### **COMUNE DI LUISAGO**

# DOCUMENTO DI PIANO

## Addendum n.2 al Rapporto Ambientale

a seguito dell'adeguamento del PGT alle previsioni prevalenti del PTCP di Como e del PTR

**Evidenziazione** della correzione del perimetro della Cittadella dello Sport e della Cultura e del PA1 sulla tavola C.1.1 del PDR. **Identica** correzione viene effettuata sulle tavole B.1.1 del PdS e A.3.1 del DdP

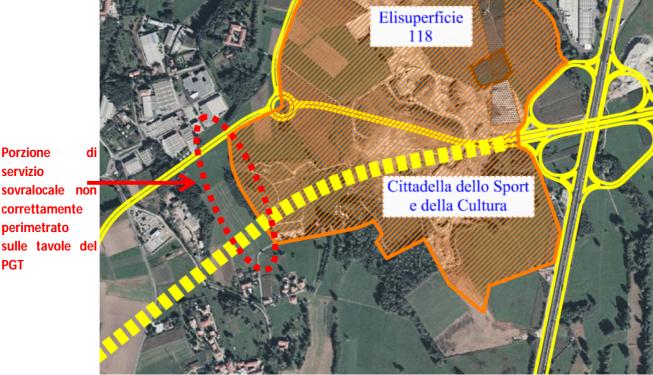
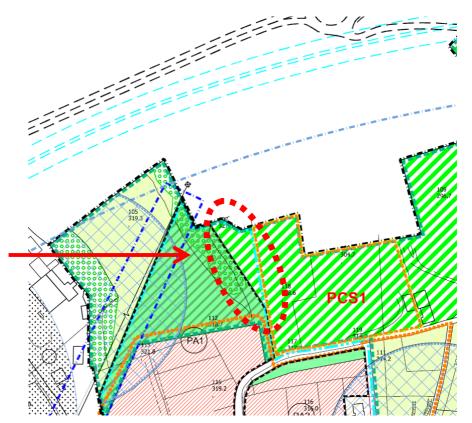
Il parere provinciale evidenzia una difformità di perimetrazione dell'ambito sovraccomunale della "Cittadella dello Sport e della Cultura" di cui all'art. 35 del PTCP rispetto a quanto contenuto nella tavola C2 del PTCP (area urbana di Como).

Si prende atto che la perimetrazione riportata dagli elaborati del PGT differisce leggermente, nel confine occidentale, dal perimetro della "Cittadella dello sport e della Cultura" di cui all'art. 35 del PTCP definito dalla tavola C2 - area urbana di Como - del PTCP. Si provvede pertanto all'adequamento cartografico, che comporta una modifica delle tavole C.1.1 del PdR E B.1.1 del PdS (entrambe conformative rispetto al regime giuridico dei suoli) nonchè della tavolaA.3.1 del Documento di Piano.

Deve essere evidenziato che il perimetro occidentale dell'ambito PCS1 coincideva, nel PGT adottato, con il perimetro della Cittadella dello Sport e della Cultura. Considerato che nessuna osservazione è stata avanzata dagli aventi titolo del comparto PCS1 circa l'eventuale erronea perimetrazione del comparto golfistico in questa zonanon è stato modificato il perimetro del comparto PCS1. Ne deriva, sulle tavole C.3.1 del DdP, B.1.1 del PdS e C.1.1 del PdR, una riperimetrazione dell'ambito della Cittadella dello Sport e della Cultura leggermente più ampia di quella indicata (pur a scala notevolmente inferiore) dal PTCP, con conseguente piena compatibilità con la funzione sovraccomunale e pieno rispetto delle prerogative della proprietà dell'ambito PCS1. Deve essere poi conseguentemente modificato in diminuzione, sulla tavola C.1.1 del PdR, il perimetro dell'adiacente PA1, restando comunque inalterate le quantità insediabili. Vengono consequentemente modificate tutte le tabelle di quantificazione relative al PA1 contenute nei diversi elaborati del PGT. Si dà comunque atto che tale modifica non comporta modifica dei dati di sostenibilità del PGT, restando invariate le quantità di abitanti insediabili e la conformazione delle aree appartenenti alla rete ecologica provinciale. La modifica peraltro comporta una leggera riduzione del perimetro del Tessuto urbano consolidato, con riformulazione di tutti gli indicatori di piano ad esso collegati.
